原 発 本 第 9 2 号
令 和 3 年 8 月 23 日

玄海原子力発電所の発電用原子炉設置変更許可申請書
(3号及び4号発電用原子炉施設の変更)

実用発電用原子炉及び附属施設の位置、構造及び設備の基準に関する規則の解釈等の改正に伴い、3号炉及び4号炉における基準地震動に、震源を特定せず策定する地震動として標準応答スペクトルを考慮した地震動を追加し、関連する記載事項の一部を変更する。

第 5.1 図 基準地震動の応答スペクトル (水平方向 : NS)

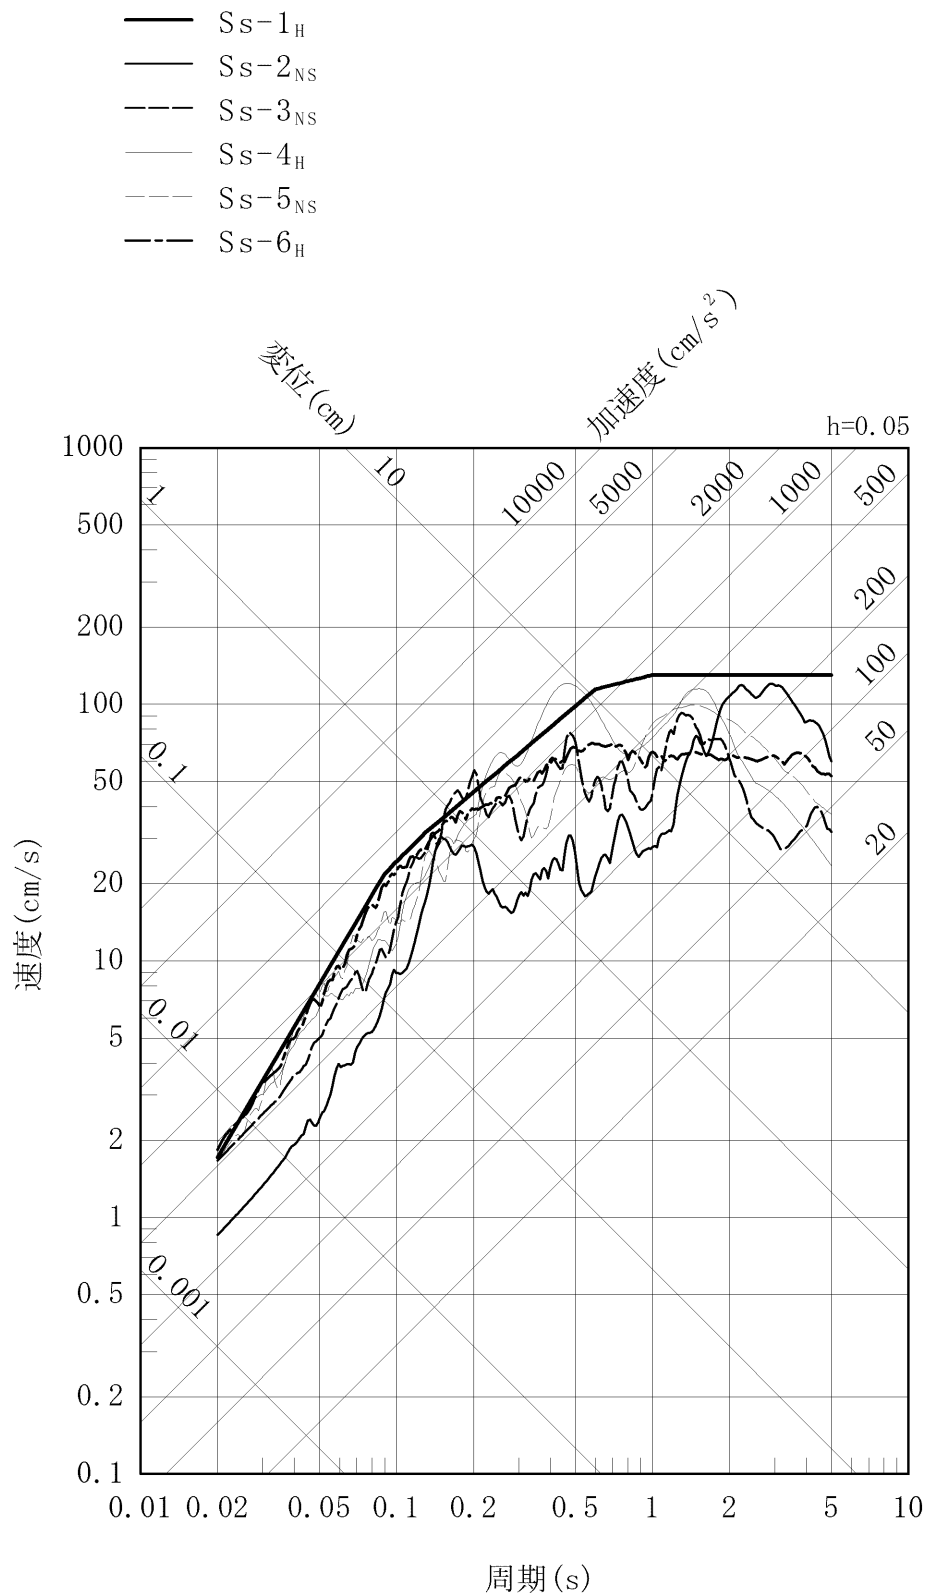
基準地震動は、敷地ごとに震源を特定して策定する地震動及び震源を特定せず策定する地震動について、敷地の解放基盤表面における水平方向及び鉛直方向の地震動としてそれぞれ策定する。策定した基準地震動の応答スペクトルを第5.1図～第5.3図に、時刻歴波形を第5.4図～第5.9図に示す。解放基盤表面は、3号炉及び4号炉の地質調査の結果から、 0.7km/s 以上のS波速度(1.35km/s)を持つ堅固な岩盤が十分な広がりを持つことが確認されているため、原子炉格納容器及び原子炉周辺建屋基礎底版位置のEL. -15.0m とする。

申請書図面として、下記図面を変更又は追加する。なお、各申請書図面について、別表のとおり読み替える。

- 第 5.1 図 基準地震動の応答スペクトル（水平方向：NS）
- 第 5.2 図 基準地震動の応答スペクトル（水平方向：EW）
- 第 5.3 図 基準地震動の応答スペクトル（鉛直方向）
- 第 5.9 図 基準地震動 S_s-6 の時刻歴波形
